令和2年度工事 機械設備工事指摘内容

保護キャップを付けている

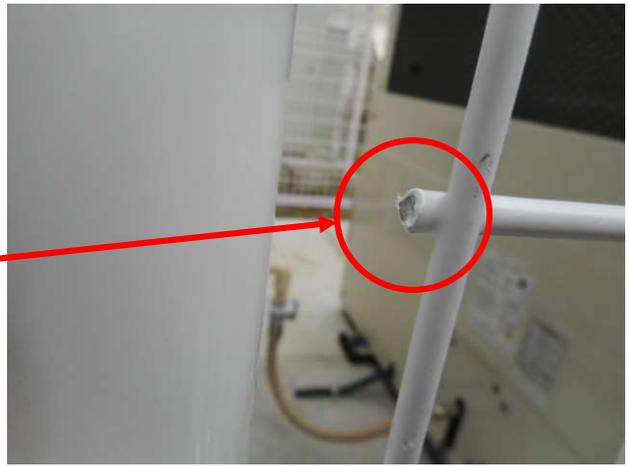
保護キャップを付けている現場もあります。
